RESTAURANT UNIVERSITAIRE LA CHAUTAGNE

DIAGNOSTIC D'ACCESIBILITE

Visites réalisées les 10 et 12 mars 2025.

Escalier béton en façade Ouest au niveau de la salle réfectoire Self 1 et 2

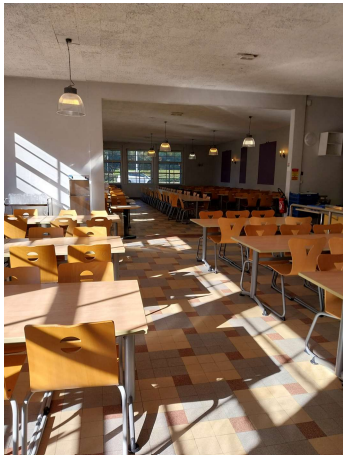
La largeur de l'escalier convient.

En termes de dimensions de marches, les caractéristiques initiales peuvent être conservées.

Les dispositions relatives à la sécurité d'usage : bande d'appel à la vigilance, contrastes visuels des nez de marches, contrastes visuels des premières et dernières contremarches, caractère antidérapant des nez de marches, sont inexistantes.
